Project:	68 woningen Haveneiland Reeve
Onderwerp:	Erratum 1
Type:	Havenhoofd
Datum:	26-11-2026

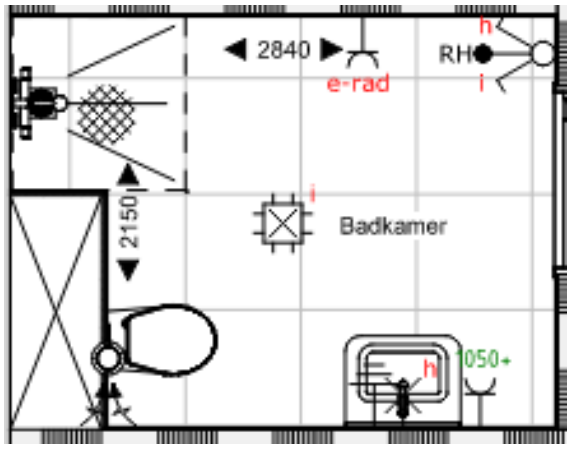
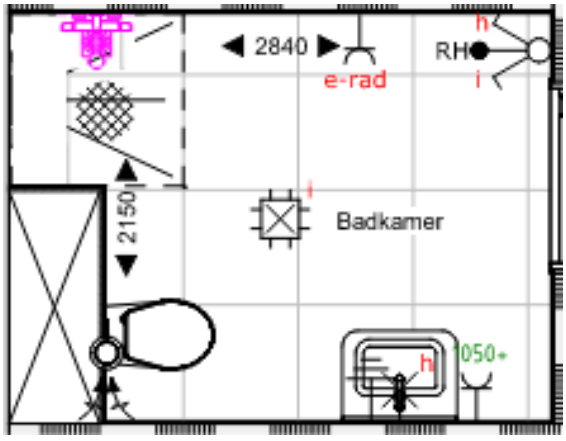
- <u>Aanpassing positie douchemengkraan en afvoer</u>
  In verband met de technische haalbaarheid dienen de douchemengkraan en de doucheafvoer te worden verplaatst. Op de oorspronkelijk geplande positie bevindt zich een mechanisch ventilatiekanaal dat onder de betreffende aansluitingen doorloopt. Hierdoor is uitvoering op de oorspronkelijke locatie technisch niet mogelijk.
  Om een correcte en technisch uitvoerbaarheid te realiseren, worden de positie van de douchemengkraan en de doucheafvoer aangepast.
